ZF Aftermarket Service Information

Changement de numéro de pièce du carter d'huile
Boîtes de vitesses automatiques 8HP

Numéro de documents

Fig. 1

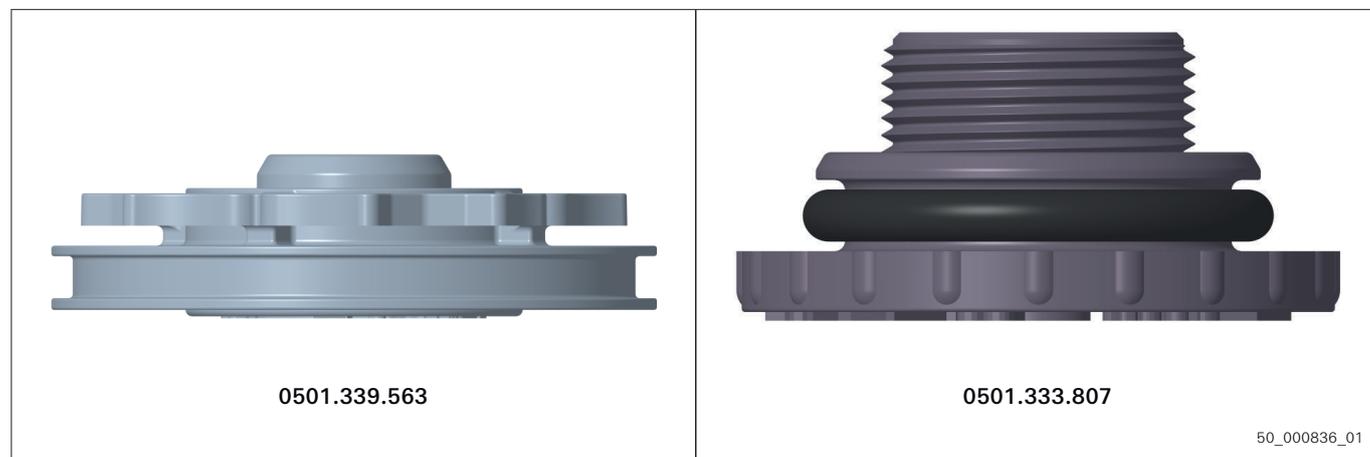
- La vis de vidange d'huile du carter d'huile 0501.226.590 est interchangeable avec la vis de vidange d'huile du carter d'huile 0501.220.614. La vis de vidange d'huile du carter d'huile 0501.226.591 ne convient qu'aux carters d'huile portant le même numéro de pièce. Voir également le **Tableau 6** à ce sujet.
- Le joint de carter d'huile ne s'adapte qu'à un seul carter d'huile. Voir également le **Tableau 6** à ce sujet.
- Lors de la commande de pièces détachées, le numéro de pièce du carter d'huile installé doit toujours être indiqué. Le numéro de pièce souhaité pour la vis de vidange d'huile ou le joint de carter d'huile peut également être indiqué. Voir également le **Tableau 6** et les **Figures 1-5** à ce sujet.

Fig. 2 0501.220.614

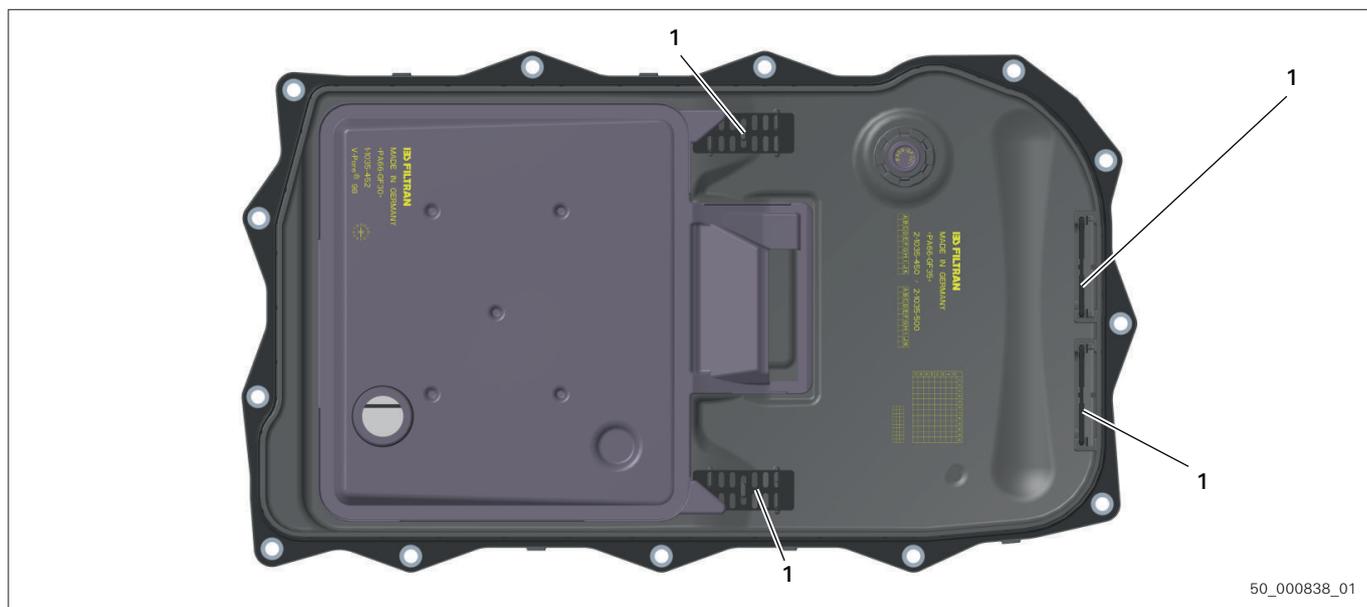
Le carter d'huile **0501.220.614** est remplacé à partir de la date de production du **05/08/2020**. Le nouveau carter d'huile est fabriqué en parallèle par 2 fournisseurs et possède un numéro de pièce distinct pour chaque fournisseur afin de les distinguer. Concernant l'utilisation dans les boîtes de vitesses de série, voir également les **Tableaux 4 et 5**.

En tant que **pièce de rechange**, le nouveau carter d'huile est livré, selon le niveau de stock, avec le numéro de pièce **0501.226.590 (entreprise IBS Filtran)** ou **0501.226.591 (entreprise Hengst)**.

Lors du remplacement du carter d'huile complet, les deux nouveaux numéros de pièce peuvent être utilisés en remplacement de 0501.220.614.
